Stellungnahmen zur Beteiligung	Behandlung der Stellungnahmen
<b>I.</b>	<b>Behörden und sonstige Träger öffentlicher Belange</b>	<b>Frist vom 08.07.2024 – 09.08.2024</b>

1.4	<p>Netze-Gesellschaft Südwest mbH Brunnenbergstraße 27 89597 Munderringen</p> <p><u>Schreiben vom 09.07.2024</u></p> <p>wir bedanken uns für die Übersendung der Unterlagen zu dem o. g. Bebauungsplanverfahren. Zu dem o.g. Verfahren haben wir bereits mit Schreiben vom 07.02.2023 Stellung genommen. Weitergehende Sachverhalte haben sich für uns zwischenzeitlich nicht ergeben.</p>	<p><b>BV: wird zur Kenntnis genommen</b></p>

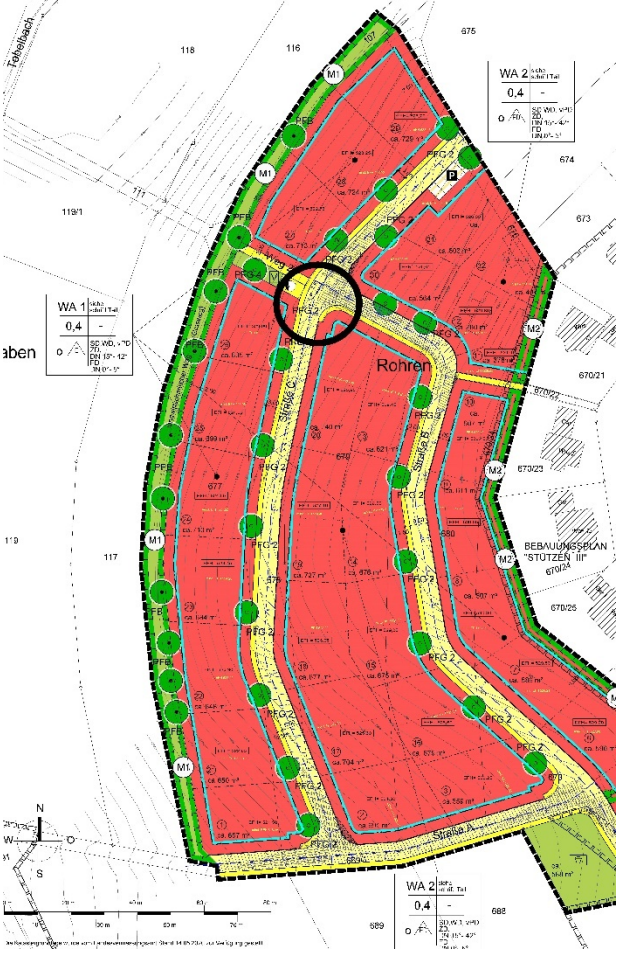
1.1	<p>Abwasserzweckverband Raum Munderkingen  Marktstraße 7  89597 Munderkingen</p> <p><u>Kein Rücklauf</u></p>	<b>BV: wird zur Kenntnis genommen</b>
1.2	<p>Deutsche Telekom  Netzproduktion GmbH  Adolph-Kolping-Str. 2-4  78166 Donaueschingen</p> <p><u>Schreiben vom 09.07.2024</u></p> <p>wir danken für die Zusendung der Unterlagen zum Bebauungsplan "Stützen V" in Emerkingen.</p> <p>Die Telekom Deutschland GmbH (nachfolgend Telekom genannt) - als Netzeigentümerin und Nutzungsberechtigte i. S. v. § 125 Abs. 1 TKG - hat die Deutsche Telekom Technik GmbH beauftragt und bevollmächtigt, alle Rechte und Pflichten der Wegesicherung wahrzunehmen sowie alle Planverfahren Dritter entgegenzunehmen und dementsprechend die erforderlichen Stellungnahmen abzugeben. Zu der o. g. Planung nehmen wir wie folgt Stellung:</p> <p>Gegen die Aufstellung des Bebauungsplanes haben wir keine Einwände.</p> <p>Im Planbereich befinden sich am nördlichen Rand Telekommunikationslinien der Telekom, wie aus beigefügtem Plan ersichtlich wird. Für diesen Bereich wurde uns im Januar 2023 bereits eine Erschließung durch das Ing. Büro Schranz + Co. Bad Saulgau angekündigt. Die Prüfung der Erschließung hat einen FTTH-Ausbau ergeben, der bei uns bereits zur Planung bereit steht.</p> <p>Hinweis:  Achtung seit 03.05.2021 neue Funktionspostfach-adresse! Bitte nur noch diese benutzen, sie lautet:  <a href="mailto:T_NL_Suedwest_Pti_32_Bauleitplanung@telekom.de">T_NL_Suedwest_Pti_32_Bauleitplanung@telekom.de</a></p>	<p>Die Lage der Telekommunikationslinie im Nordwesten des Plangebietes ist nach Abstimmung mit der Telekom nicht genau vermessen. Daher liegt die Leitung ggf. am westlichen Rand der geplanten Grundstücke 27- 29 oder in der angrenzenden öffentlichen Grünfläche.</p> <p>Die genaue Lage wird im weiteren Verfahren im Rahmen der Erschließungsplanung festgestellt und entschieden ob diese verlegt wird. Falls eine Verlegung nicht in Betracht kommt und die Leitung innerhalb der geplanten Grundstücke 27-29 liegt, wird im Grundbuch eine Dienstbarkeit eingetragen und die privaten Eigentümer im Kaufvertrag darauf hingewiesen.</p>

</div>	ATMh. Bez.:	Kein aktueller Auftrag		ATMh. Nr.:	Kein aktueller Auftrag		LEH:	Städtebau					PTI:	Urbauversuchungen					UWA:	Mündorfelingen	bach	1			Renaturierung:	trakt	7331A	Sicht	1	gegeben		Sturm	Jahrmahl, Frank, PTI 23	Multiscale	1:1000			Edelweiss	05.07.2024	Statt	1		<b>BV: wird zur Kenntnis genommen</b>
ATMh. Bez.:	Kein aktueller Auftrag		ATMh. Nr.:	Kein aktueller Auftrag																																								
LEH:	Städtebau																																											
PTI:	Urbauversuchungen																																											
UWA:	Mündorfelingen	bach	1																																									
Renaturierung:	trakt	7331A	Sicht	1	gegeben																																							
	Sturm	Jahrmahl, Frank, PTI 23	Multiscale	1:1000																																								
	Edelweiss	05.07.2024	Statt	1																																								
1.3	<p>Netze BW GmbH Regionalzentrum Oberschwaben Adolf-Pirrung-Straße 7 88400 Biberach</p> <p><u>Schreiben vom 11.07.2024</u></p> <p>die Netze BW hat keine Einwände gegen den Bebauungsplan. Im Geltungsbereich befinden sich 0,4 kV Kabel. Wir gehen davon aus, dass diese Anlagen in ihrer derzeitigen Lage bestehen bleiben können. Wenn Sicherungs- oder Änderungsmaßnahmen notwendig sind, dann rechnen wir die Kosten nach den bestehenden Verträgen ab. Vor Beginn der Bauarbeiten ist vom ausführenden Bauunternehmen über die im Geltungsbereich befindlichen Kabel unbedingt eine aktuelle Kabelauskunft unter Telefon: +49 7351 53 -22 30 Telefax: +49 7351 53 -21 35 E-Mail: <a href="mailto:leitungsauskunft-sued@netze-bw.de">leitungsauskunft-sued@netze-bw.de</a> einzuholen.</p> <p>Um die Versorgung des Gewerbegebietes mit Strom sicherzustellen, benötigen wir eine neue Umspannstation. Der Standort kann erst anhand eines detaillierten Planes festgelegt werden. Vorzugweise wäre der im beiliegenden Plan schwarz eingekreiste Standort.</p>	<p>Die Lage der geplanten Umspannstation wurde vom Erschließungsplaner mit der Netze BW abgestimmt. Die Umspannstation (4,5m x 4,5m) ist innerhalb der Grünfläche entlang des Weges 2 im Norden des Plangebietes geplant.</p>
